# 改善箇所説明図

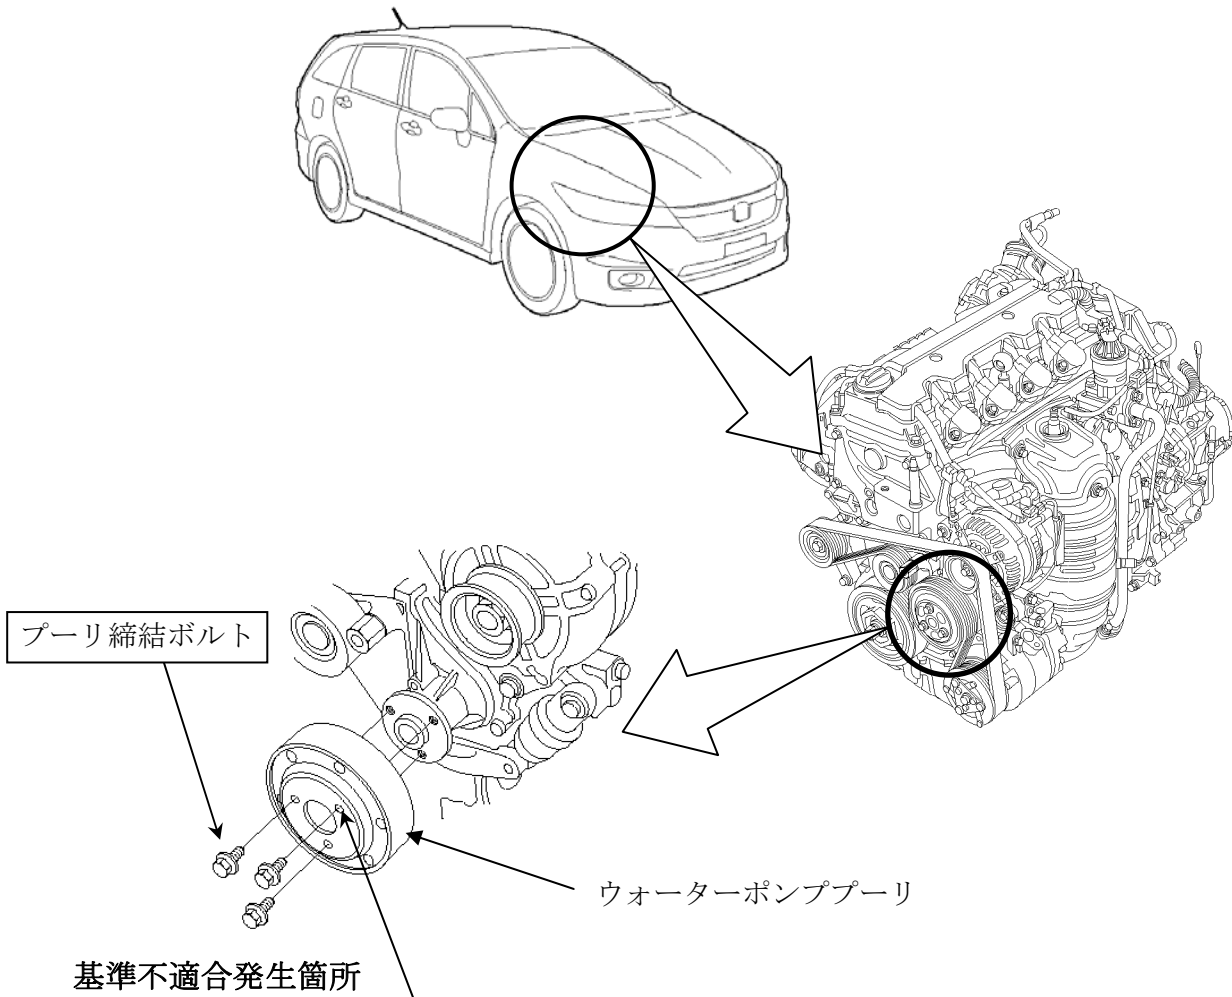
ウォーターポンププーリ締結穴部の裏面にある凸形状に、補機ベルト荷重が繰返し加わり摩耗すると、締結ボルトが緩むものがある。そのため、ボルトが折損して補機ベルトが外れ、発電不良及び冷却不良が発生し、警告灯が点灯するとともにエンジンが停止して再始動できなくなるおそれがある。

全車両、プーリ締結ボルトをボルトねじ部に緩み防止剤を塗布した対策品と交換するとともに、規定トルクで締付ける。

識別：助手席側ドアロアヒンジ上側ボルトに黄色ペイントを塗布する。
